平成11年 6 月17日
原子力安全対策課
(1 1 - 3 9)
<11時45分資料配付>

高浜発電所3号機および4号機のウラン・プルトニウム 混合酸化物燃料装荷計画に係る了解について

高浜発電所3, 4号機プルサーマル計画に係る 安全性の確認について

高浜発電所 3 号機および 4 号機の
プルサーマル計画の安全性について

図 10%ステップ状負荷減少 (100%→90%) 解析結果
(ウラン炉心、MOX炉心)

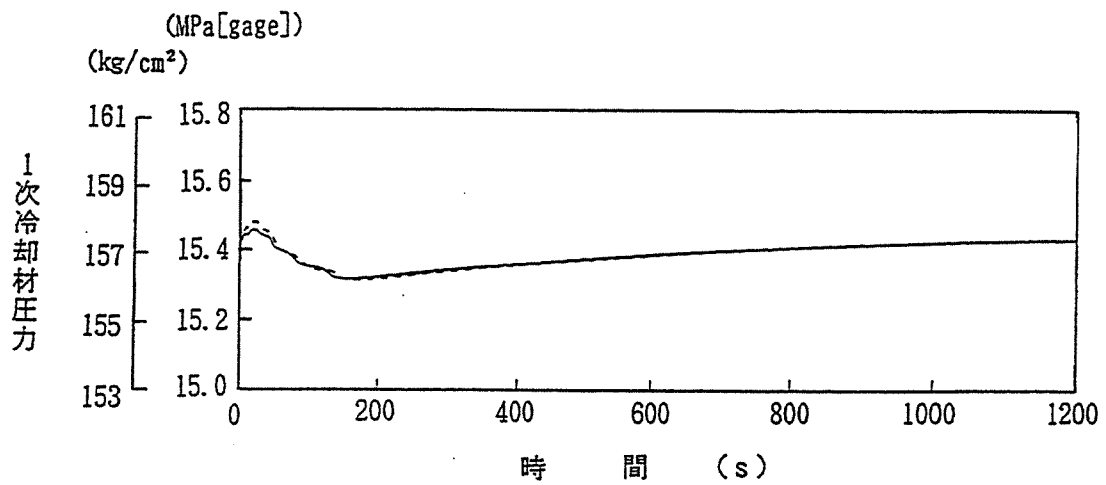
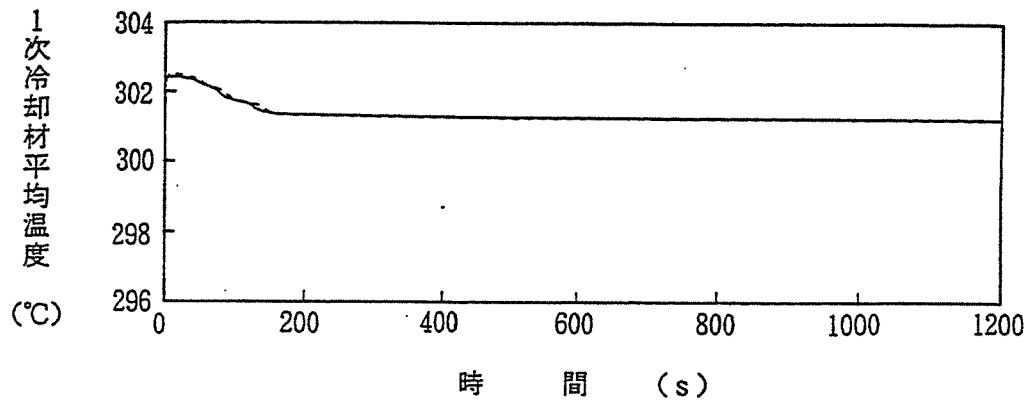
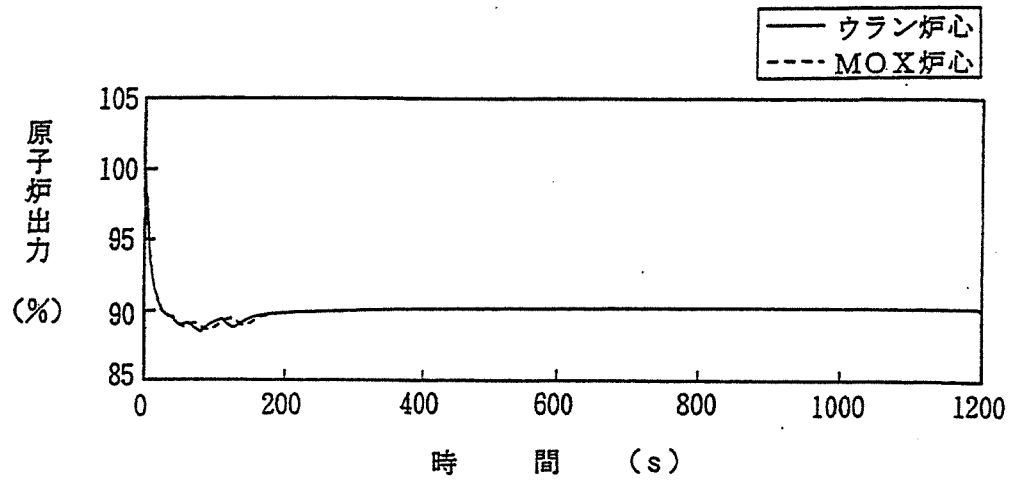
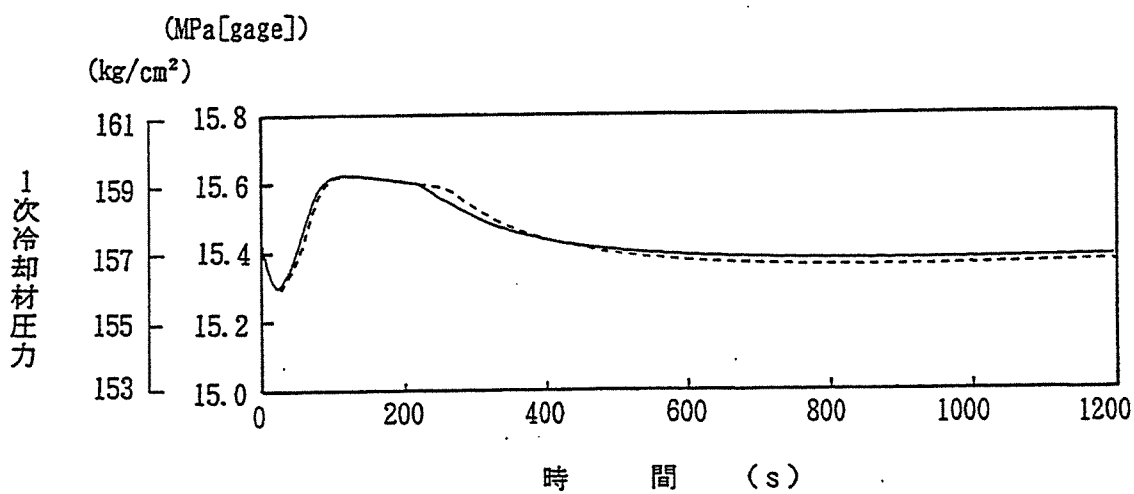
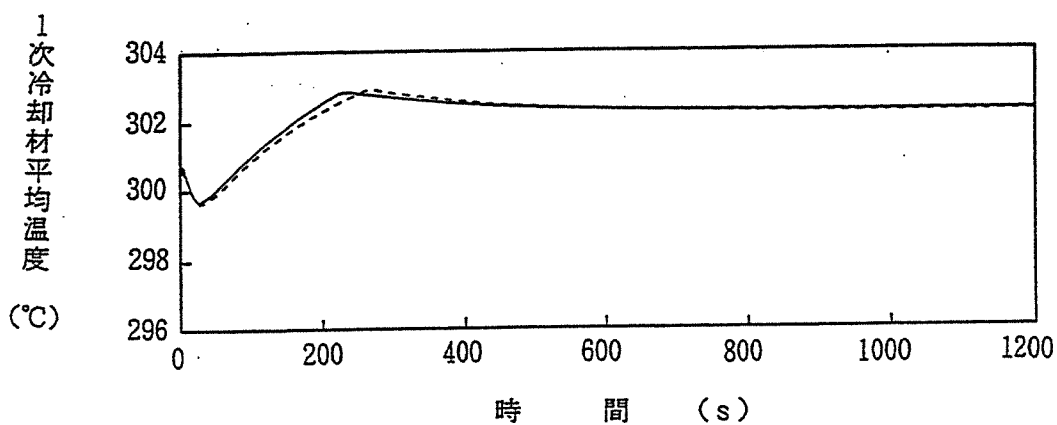
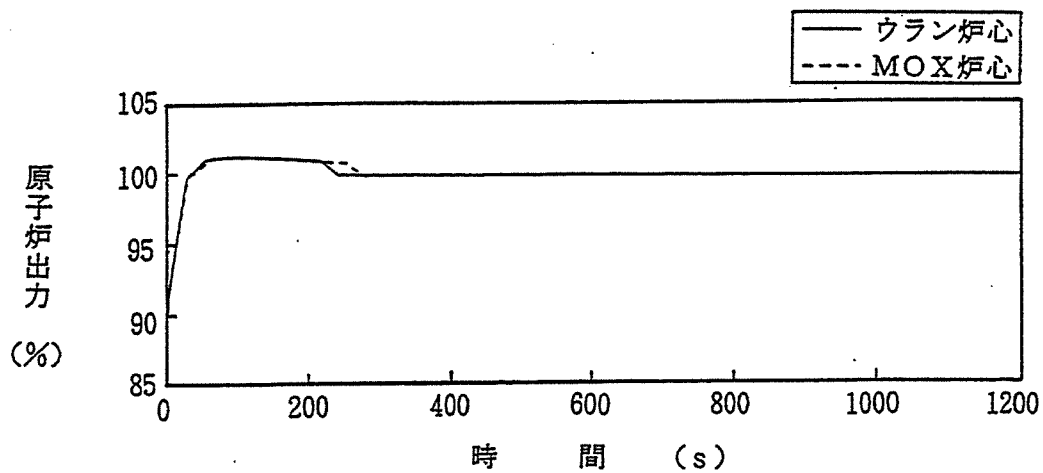
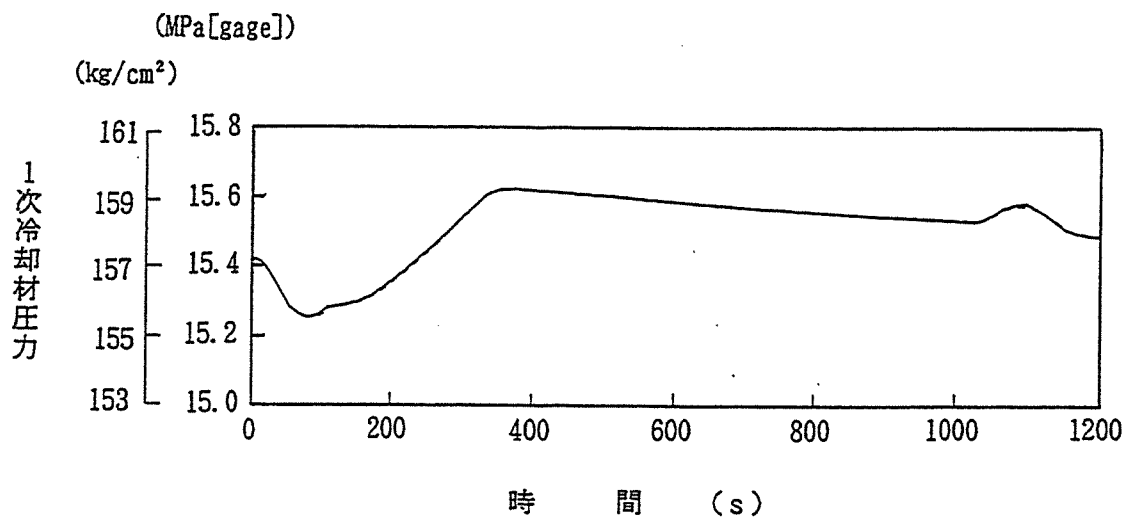
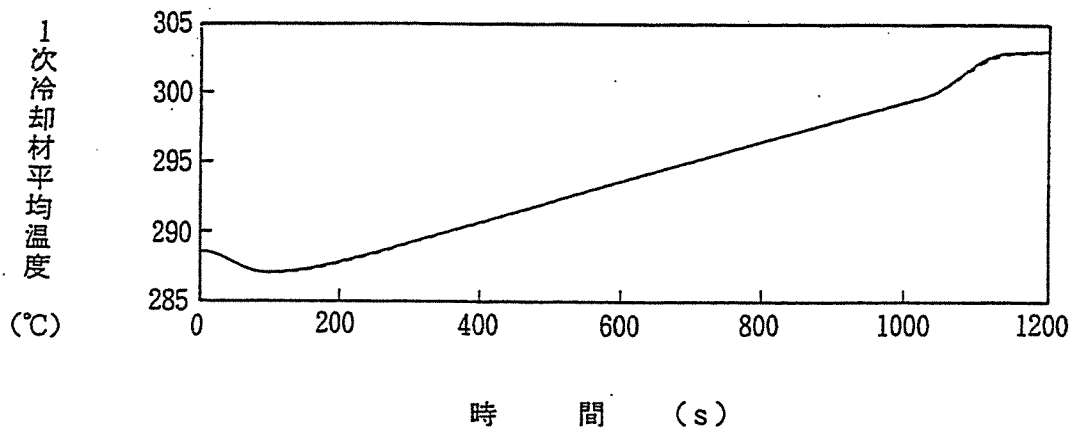
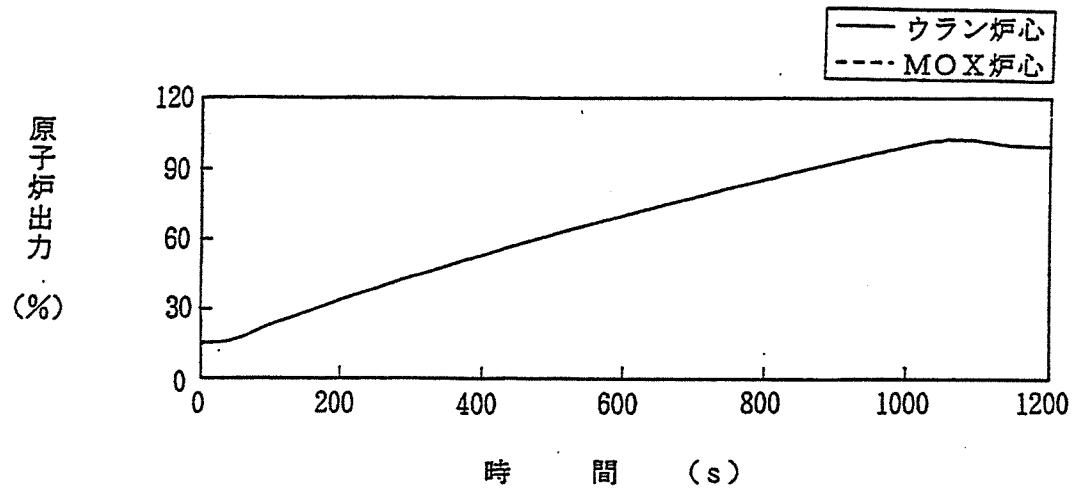
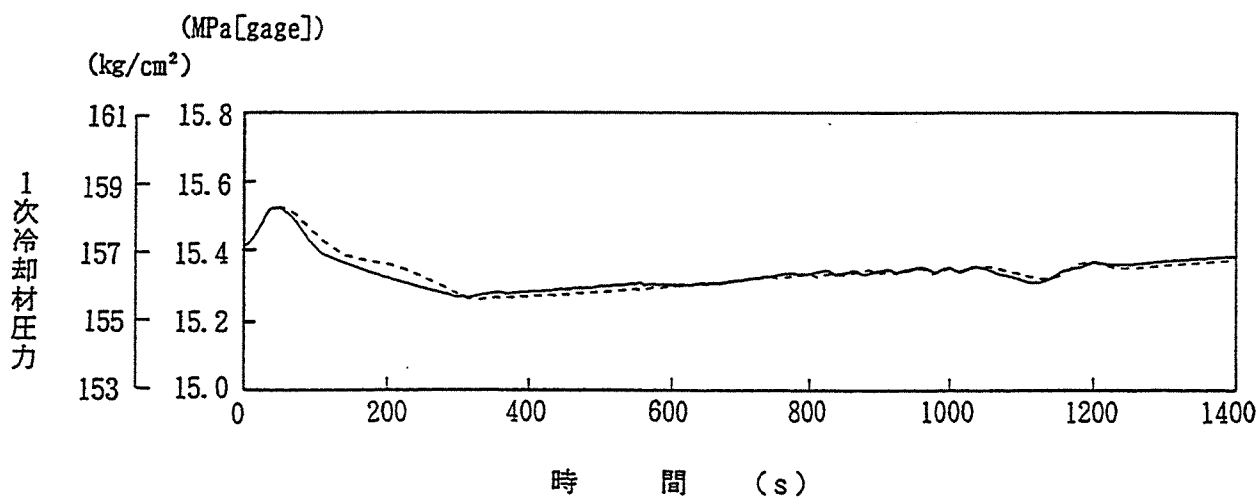
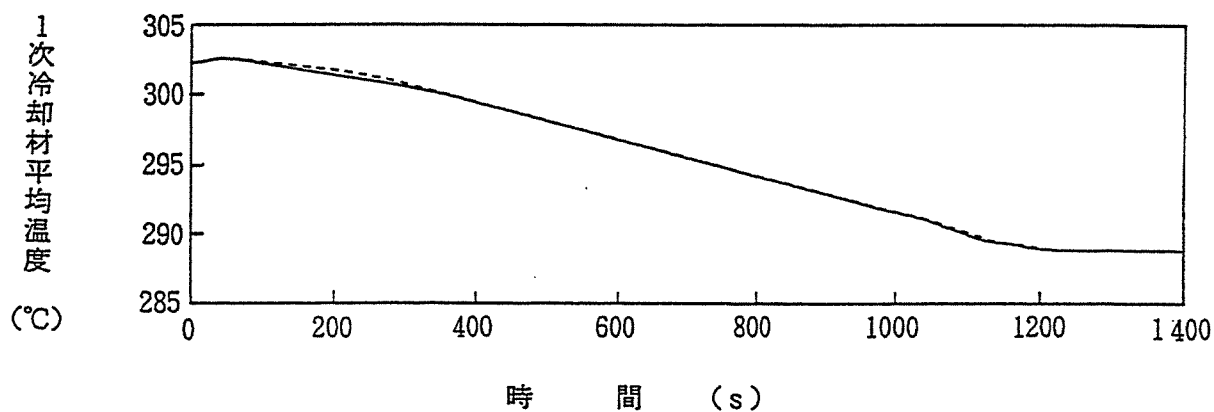
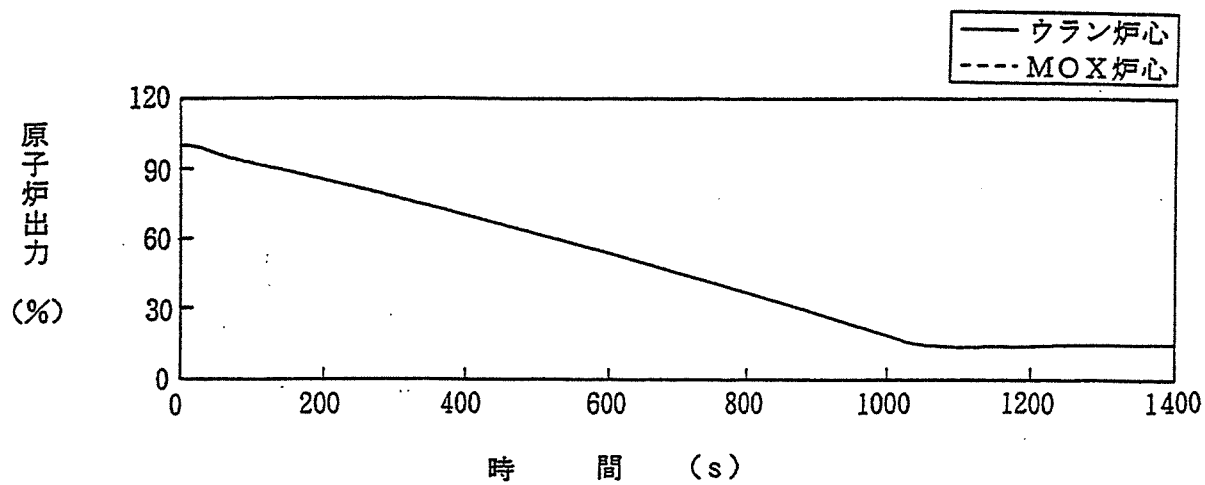
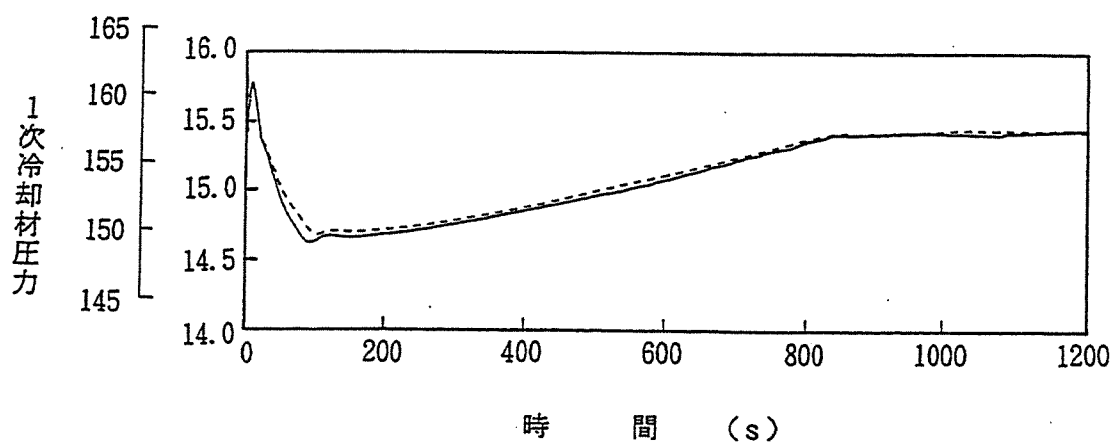
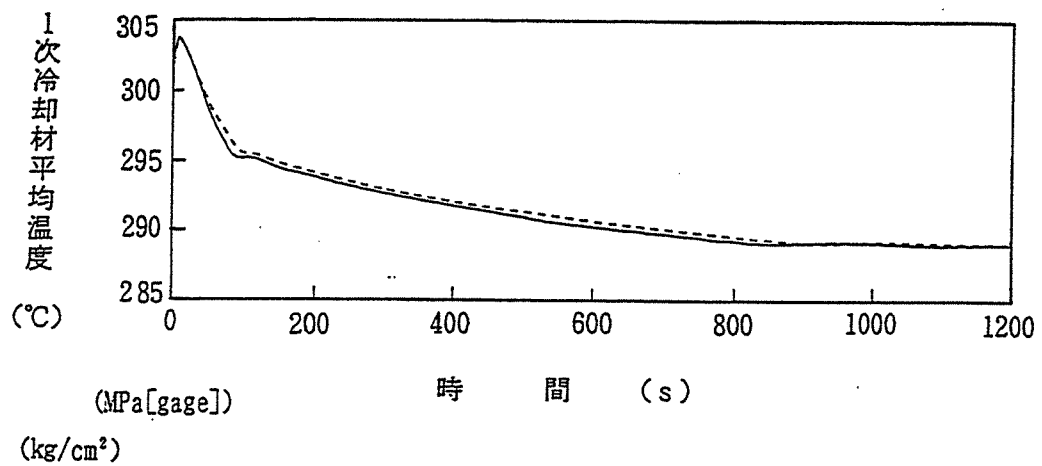
[原子炉の安定性]

- ・運転中の設計負荷変化に対する原子炉の安定性については、MOX燃料炉心は、ウラン燃料炉心に比べ、ドップラ係数および減速材温度係数がより負となる、制御棒クラスタの反応度価値が小さくなる、遅発中性子割合がより小さくなるという特徴を考慮して解析が行われている。さらに、プルトニウム組成の変動を考慮した解析も行われている。
- ・その結果、約15%定格出力以上での通常運転時において、±10%ステップ状負荷変化、±5%/分ランプ状負荷変化および急激な負荷減少の各設計負荷変化に対し、原子炉出力制御、加圧器圧力制御、タービンバイパス制御等の適切な動作により、原子炉出力、1次冷却材圧力、1次冷却材平均温度等の主要諸変数が十分な減衰性をもって新しい平衡状態に制御されることを確認している。
- ・したがって、MOX燃料炉心の制御棒の制御能力はウラン燃料炉心に比べ若干低下するものの、各制御系の適切な動作により原子炉を安定に制御することが可能である。

図 主蒸気管破断—ケース A (外電有り)
ウラン燃料炉心と MOX 燃料装荷炉心の比較

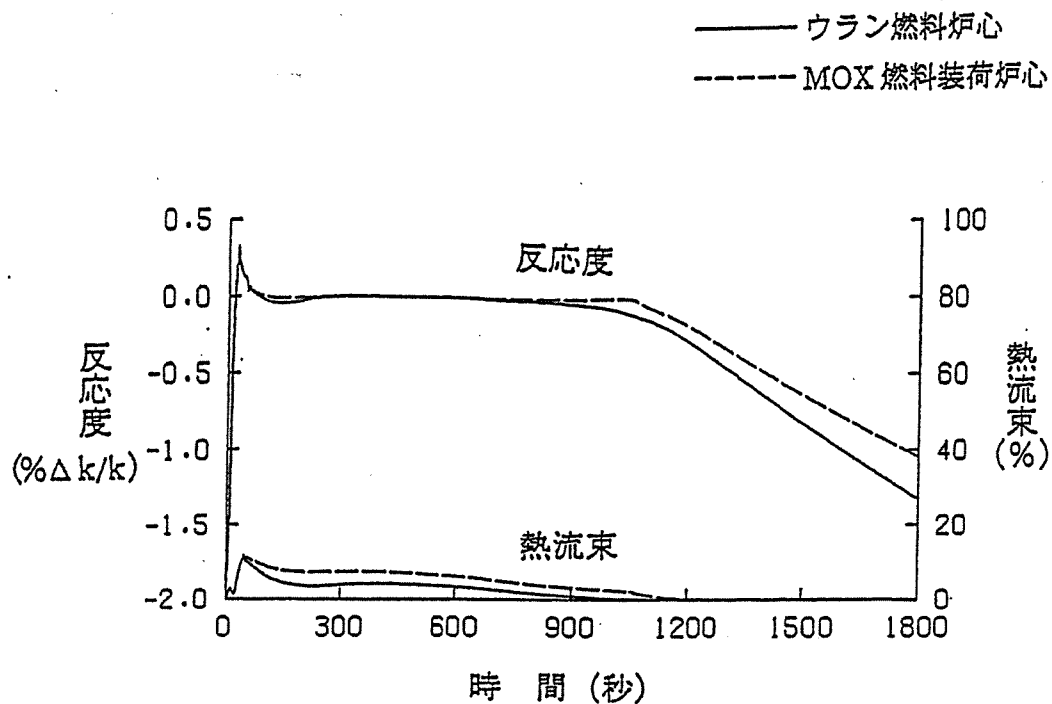
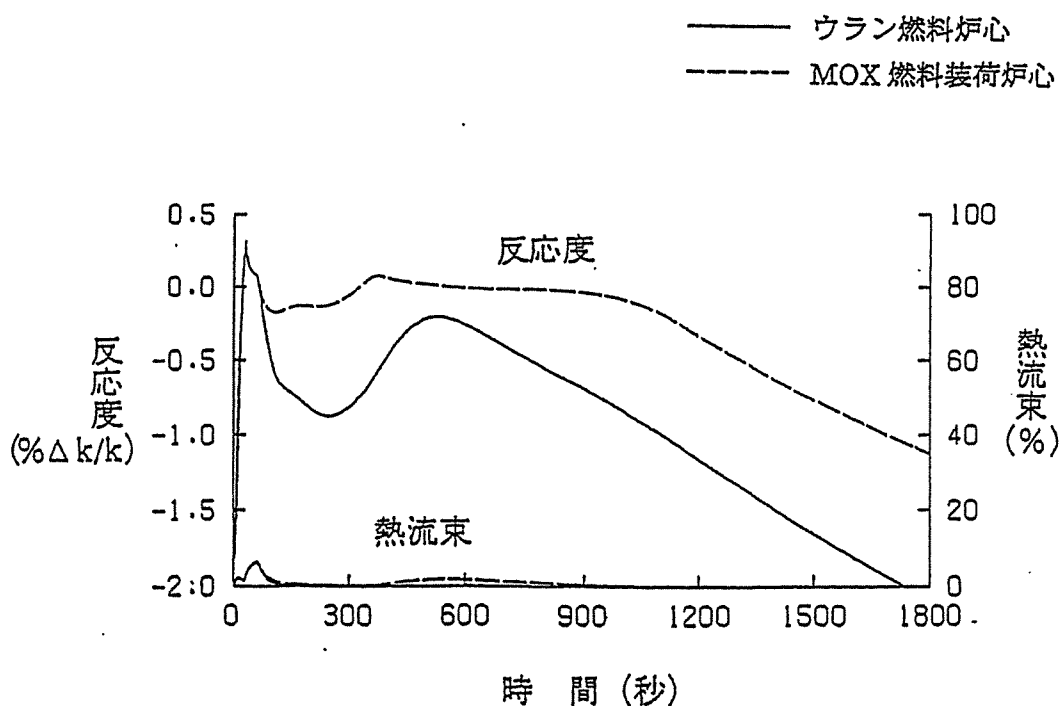
[主蒸気管破断事故]

- ・ 原子炉停止時に主蒸気管の両端破断により、1次冷却材の温度が低下し、正の反応度が添加される事故。
- ・ 事故発生直後原子炉は臨界に達するが、解析結果が厳しくなる外部電源ありの場合においても1100秒程度で反応度は大きく低下し、原子炉は十分に臨界未満となる。
